Regolamento urbanistico edilizio

Modifica generale art.33 L.R. 20/2000

Unione Bassa Romagna

Relazione

Immagine n°15 Tavola PSC 4.3 Comune di Lugo accoglimento osservazione 1LU

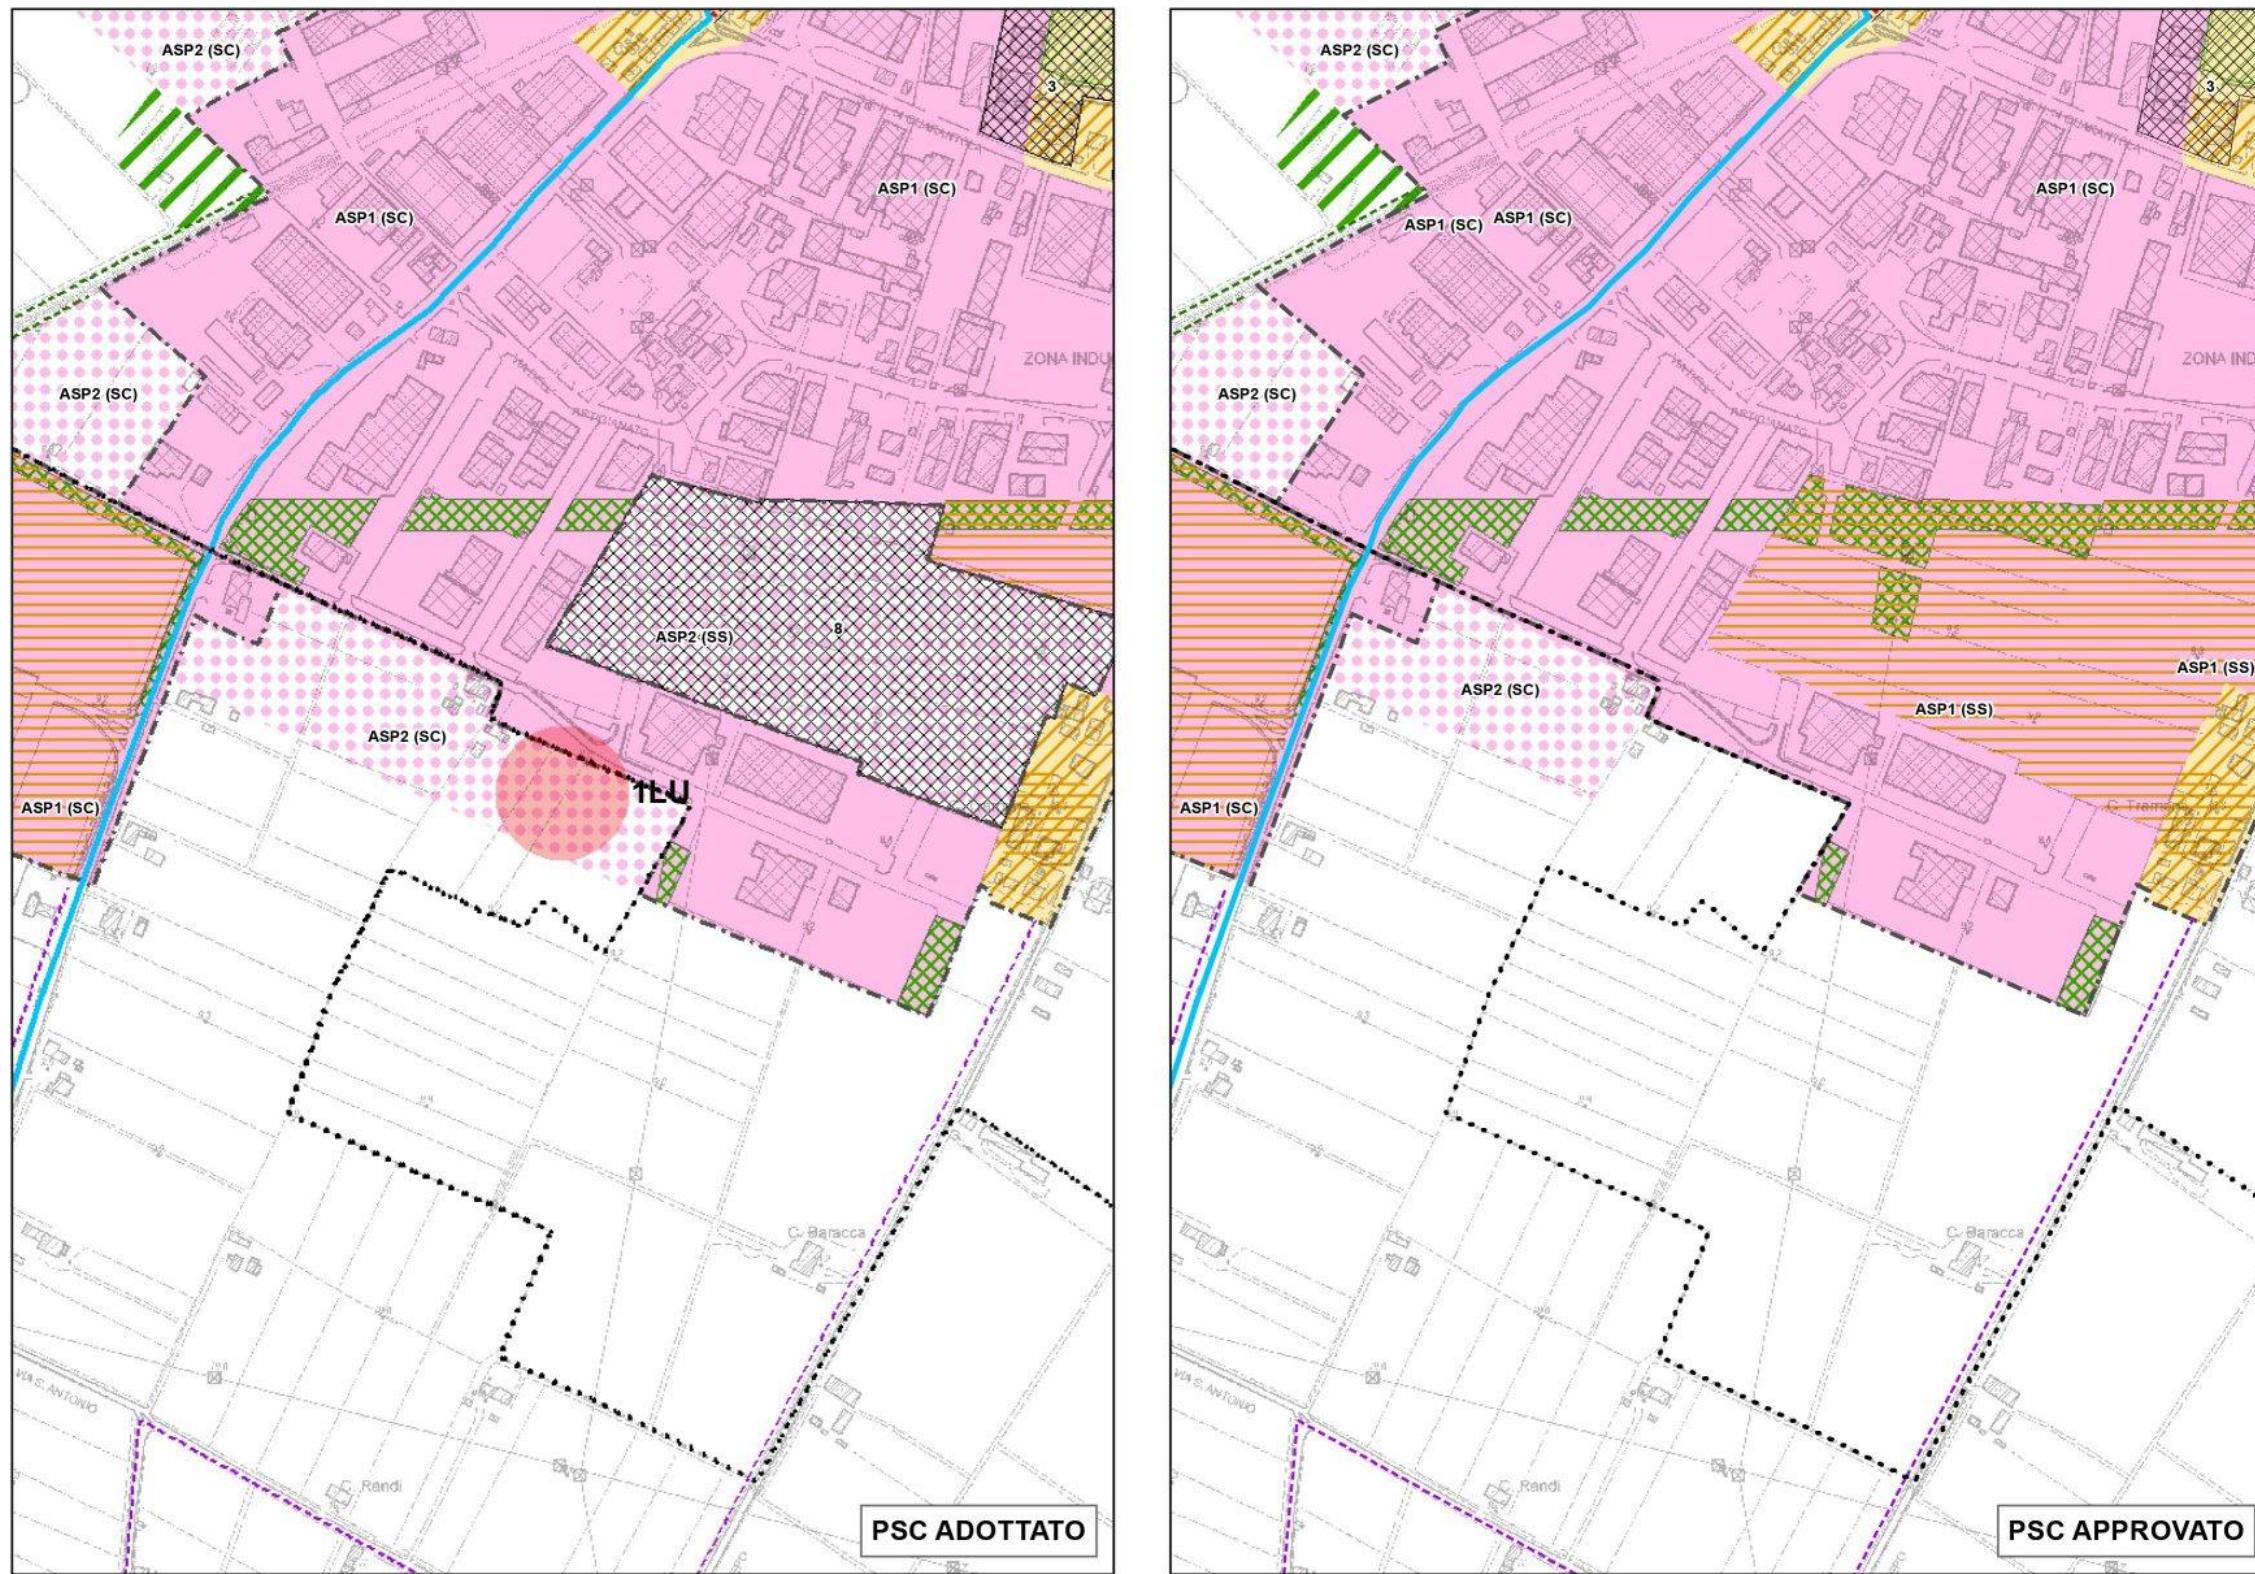
In accoglimento dell'osservazione 1LU si è eliminato la previsione di Ambito ASP2 individuato catastalmente al Foglio 83 mappali 331, 333, 335, 356. Di conseguenza si modificano le Tavole PSC 4.3 e RUE 1.6.

Immagine n°16 Tavola PSC 4.3 Comune di Lugo osservazione 6LU e 31LU

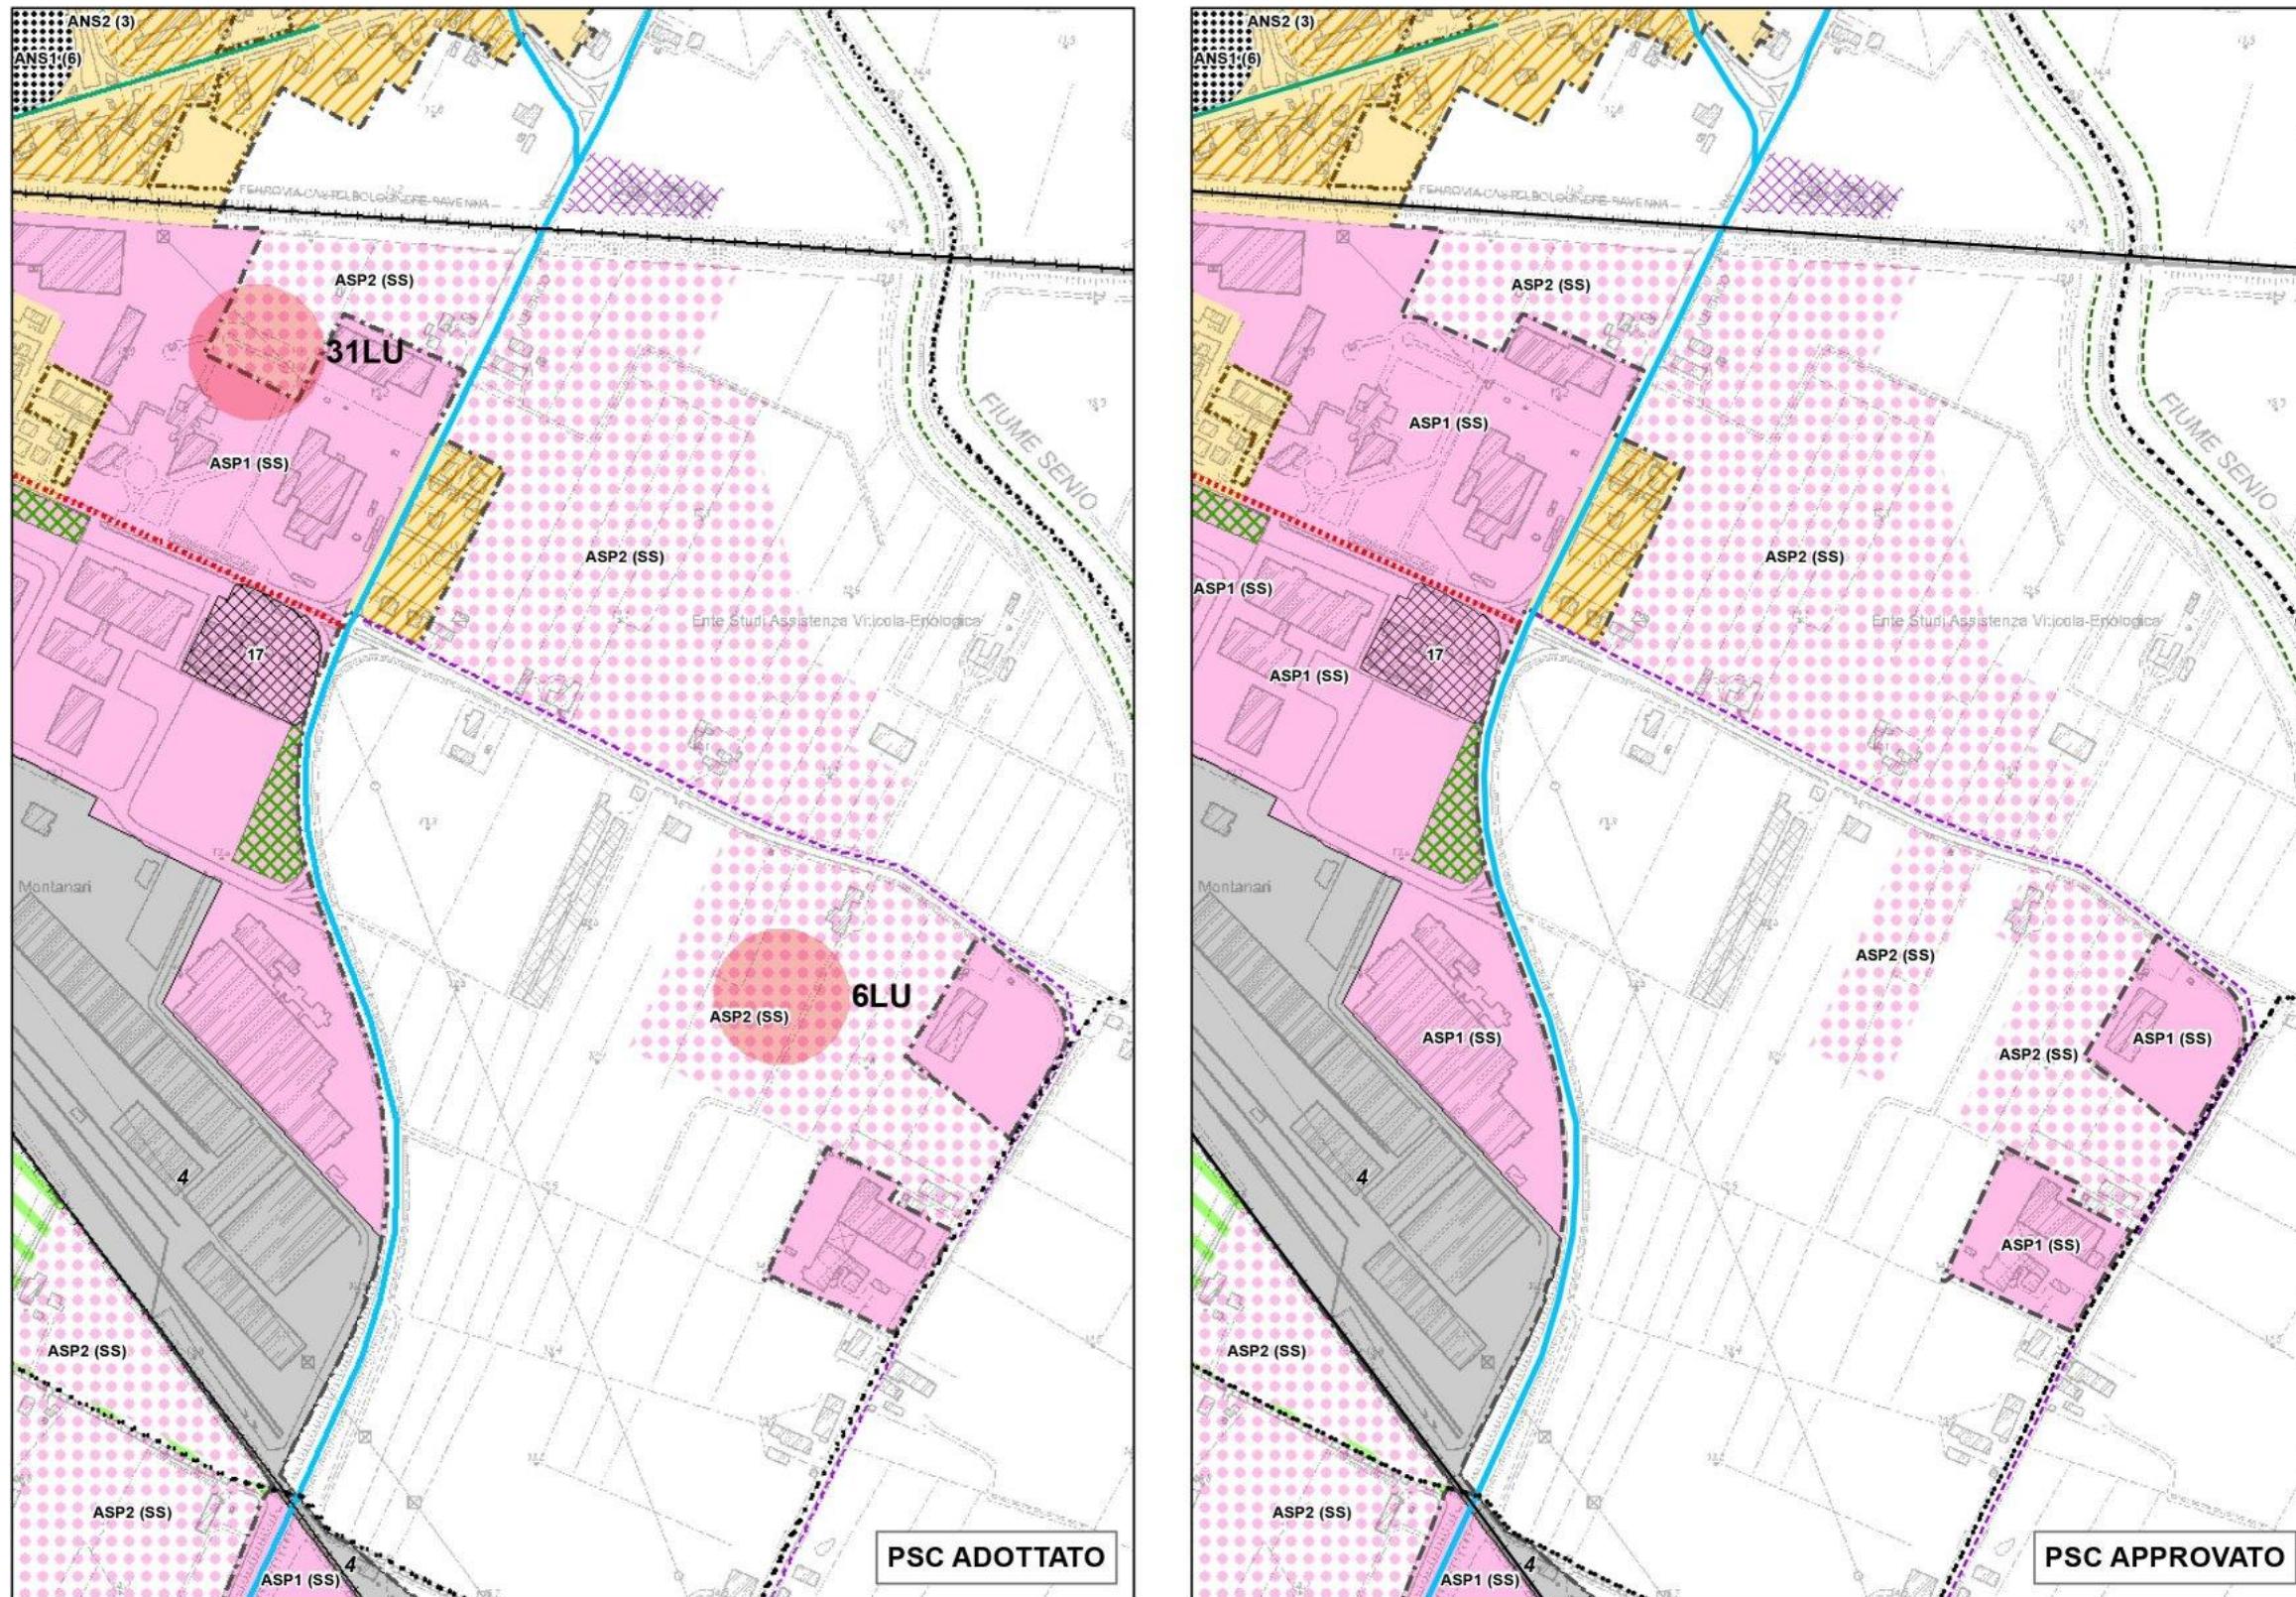
In accoglimento dell'osservazione 6LU si è eliminato la previsione di Ambito ASP2 individuato catastalmente al Foglio 113 mappale 53. Di conseguenza si modificano le Tavole PSC 4.3 e RUE 1.10.

Immagine n°17 Tavola PSC 4.3 Comune di Lugo osservazione 8LU

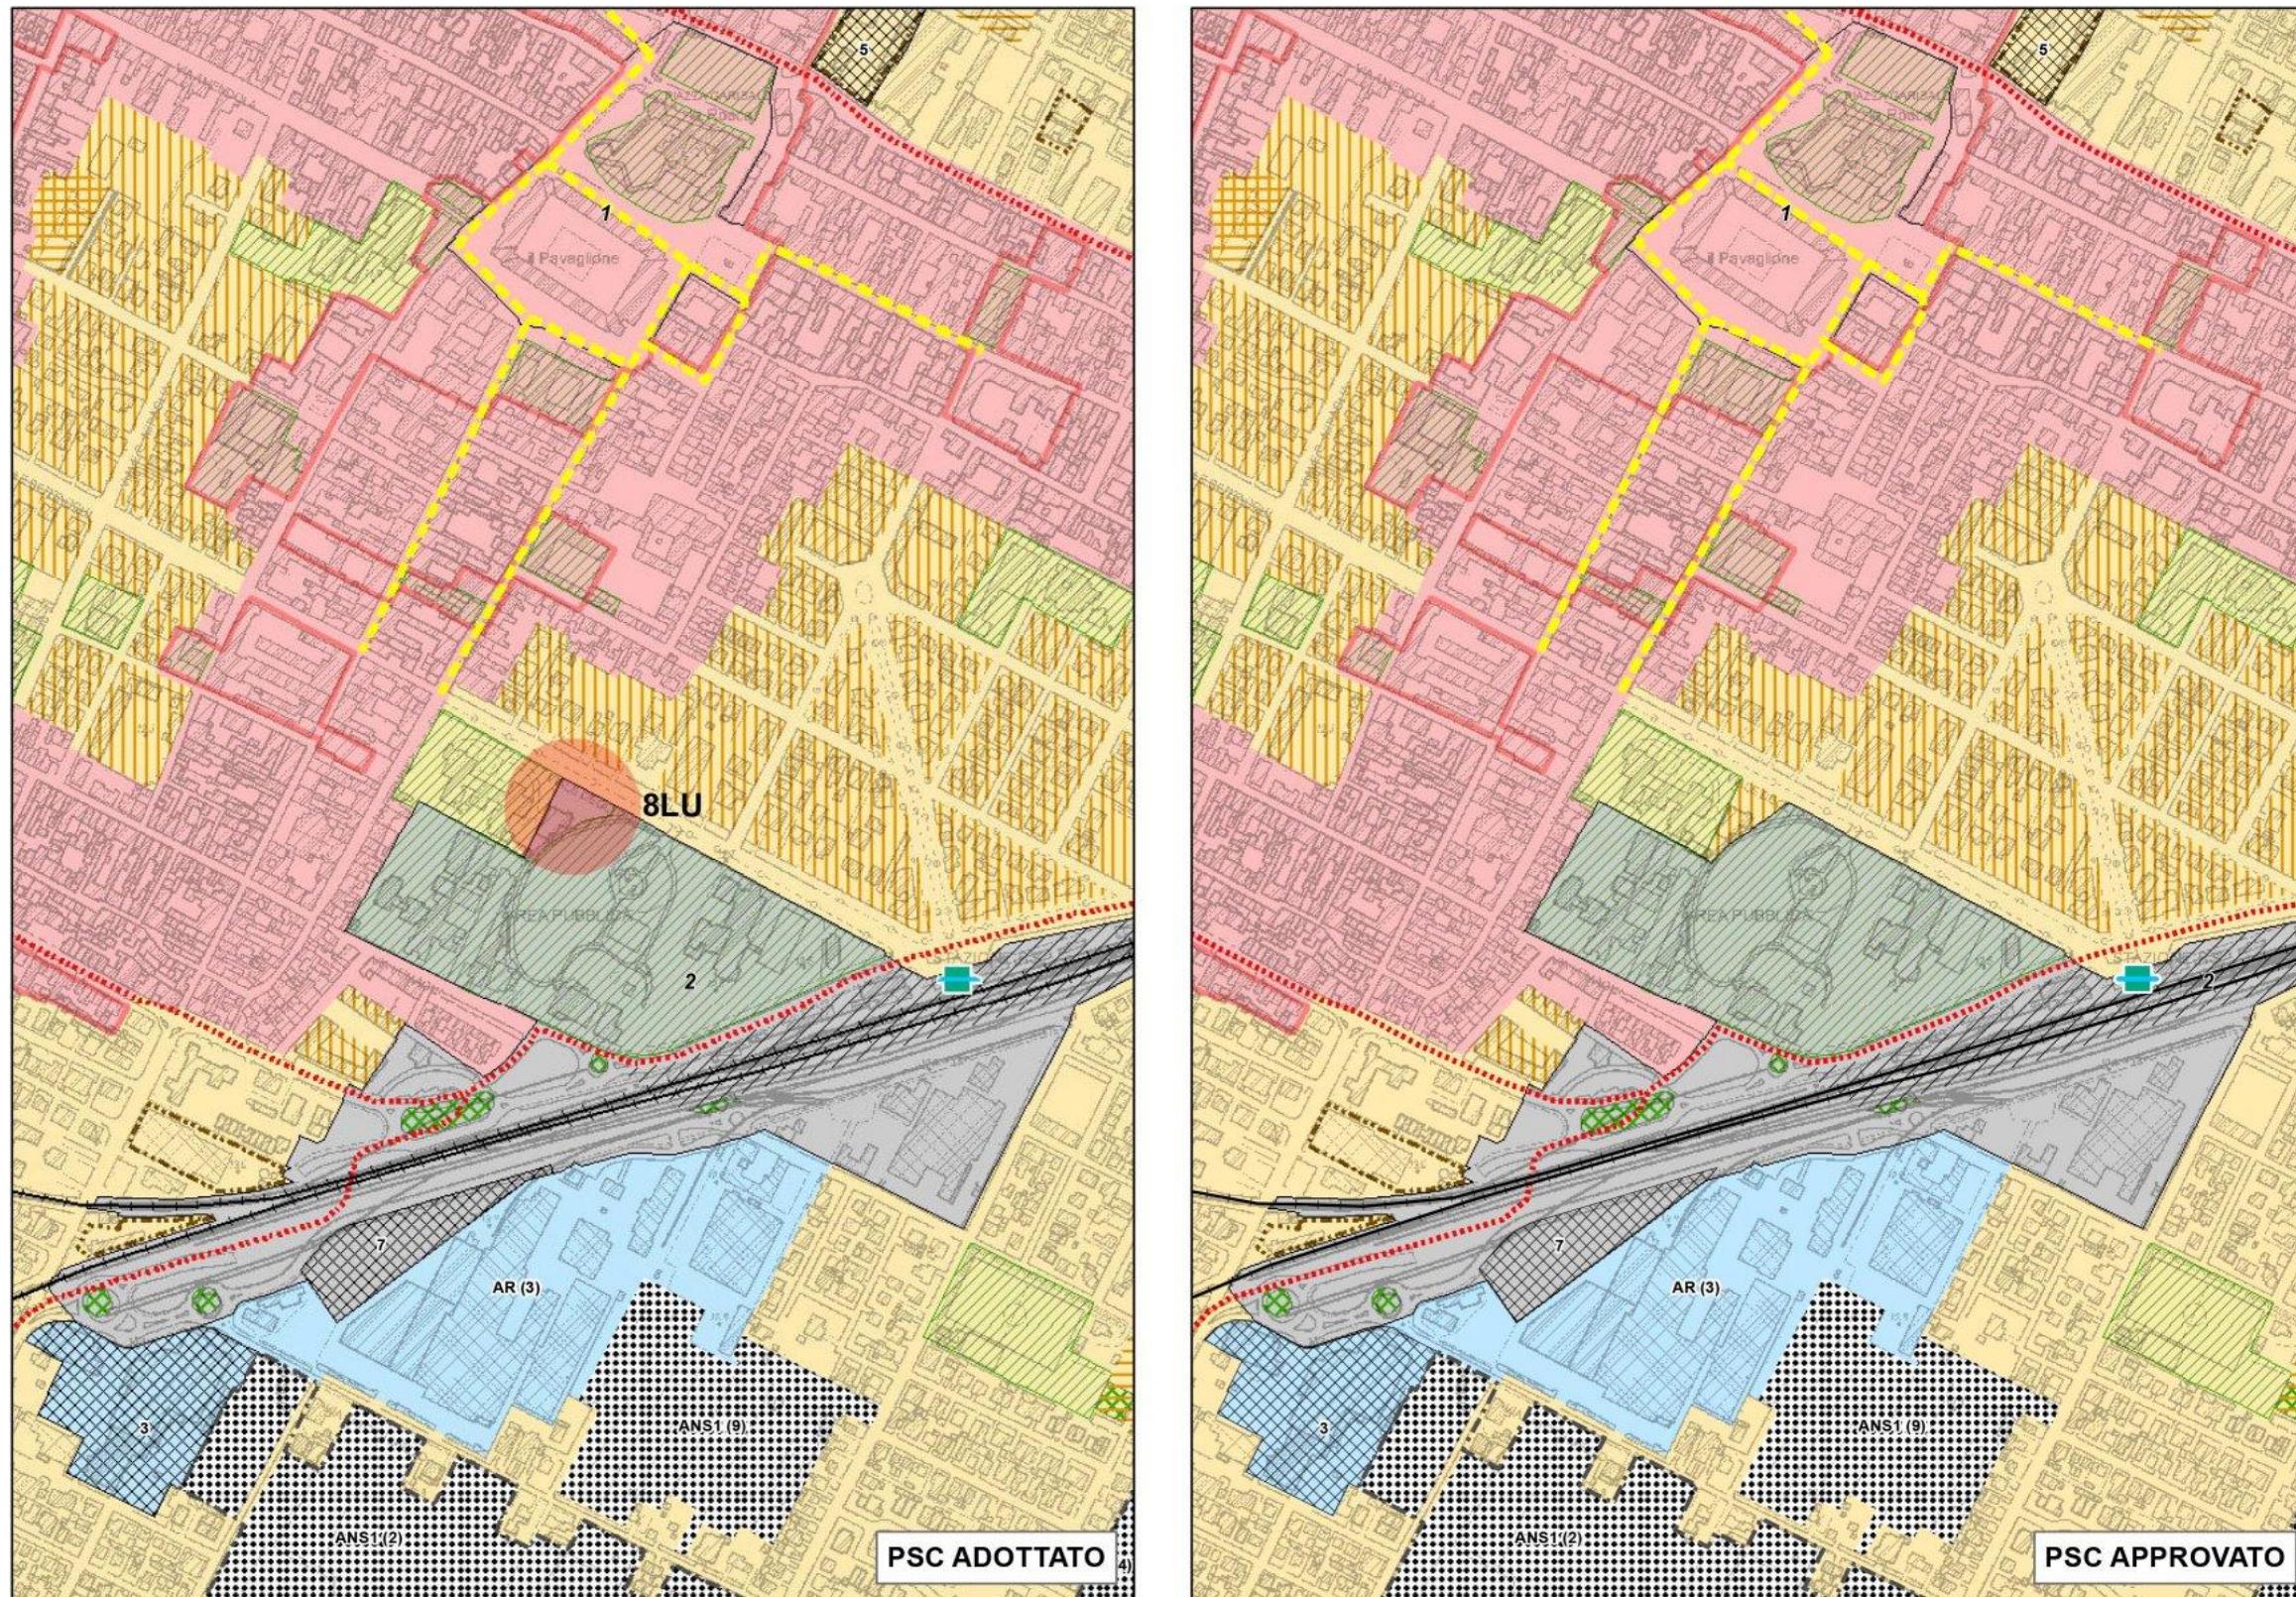
In accoglimento dell'osservazione 8LU l'area oggetto di osservazione è stata classificata AUC1 in quanto più conforme alle caratteristiche delle limitrofe zone residenziali di pregio rispetto alle funzioni contenute nel "Polo Funzionale". Di conseguenza si modificano le Tavole PSC 4.3 e RUE 1.10.
